## リコール届出一覧表

リコール届出日：平成18年5月31日

リコール届出番号	外-1302	リコール開始日	平成18年6月1日
届出者の氏名又は名称	フォルクスワーゲン グループ ジャパン株式会社	製作国：ドイツ連邦共和国 製作者名：フォルクスワーゲン株式会社 問い合わせ先：フォルクスワーゲン カスタマー センター (フリーダイヤル)0120-993-199 (アドレス) <a href="http://www.volkswagen.co.jp/">http://www.volkswagen.co.jp/</a>	
不具合の部位(部品名)	原動機(制御コンピュータ)		
不具合状態にあると認める構造、装置又は性能の状況及びその原因	原動機制御コンピュータのプログラムが、始動直後等の冷機時に、O2センサのセラミック部の温度を急激に上昇させる制御となっているため、外気温が低い気象条件下で、セラミック部に水が付着している場合、セラミックに亀裂が発生することがある。そのため、適切な空燃比制御ができず、最悪の場合、排出ガス値が基準を超えるおそれがある。		
改善措置の内容	全車両、O2センサを良品と交換する。なお、平成16年7月22日付け「届出番号外1143」の作業において、エンジンECUの制御プログラムを書き換えられていない車両は対策プログラムに更新する。		
不具合件数	274件	事故の有無	0件
発見の動機	市場からの情報による。		
自動車使用者及び自動車分解整備事業者に周知させるための措置	<ul style="list-style-type: none"> <li>・ 使用者：ダイレクトメールで通知する。</li> <li>・ 自動車分解整備事業者：日整連発行の機関誌に掲載する。</li> <li>・ 改善実施済車：後面ガラス左下隅に外-1302のステッカーを貼付する。</li> </ul>

### 改善箇所説明図

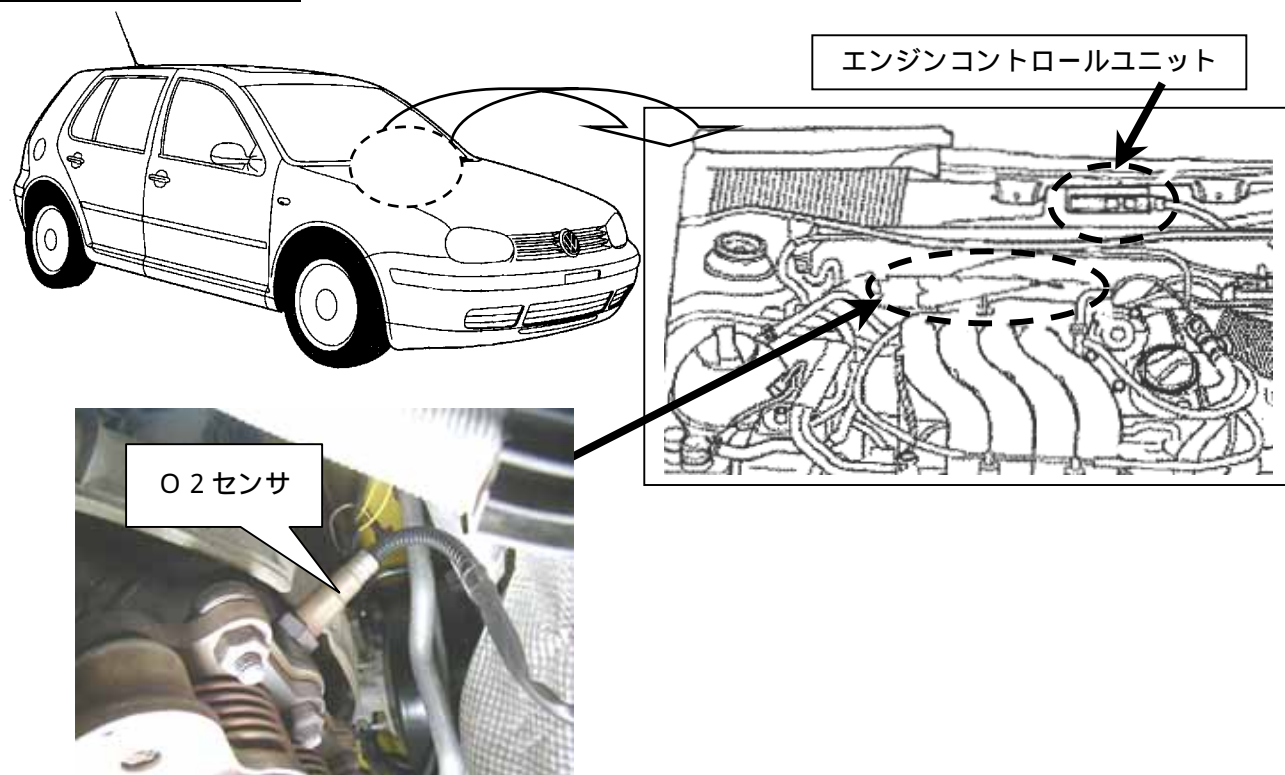
原動機制御コンピュータのプログラムが、始動直後等の冷機時に、O2センサーのセラミック部の温度を急激に上昇させる制御となっているため、外気温が低い気象条件下で、セラミック部に水が付着している場合、セラミックに亀裂が発生することがある。そのため、適切な空燃比制御ができず、最悪の場合、排出ガス値が基準を超えるおそれがある。

全車両、O2センサーを良品と交換する。なお、平成16年7月22日付け「届出番号外1143」の作業において、エンジンECUの制御プログラムを書き換えられていない車両は対策プログラムに更新する。

識別：キャンペーンステッカーに「24H9、日付(西暦・月・日の順)、ワークショップスタンプ」を記入し、スペアタイヤ収納部左側面に張付ける。
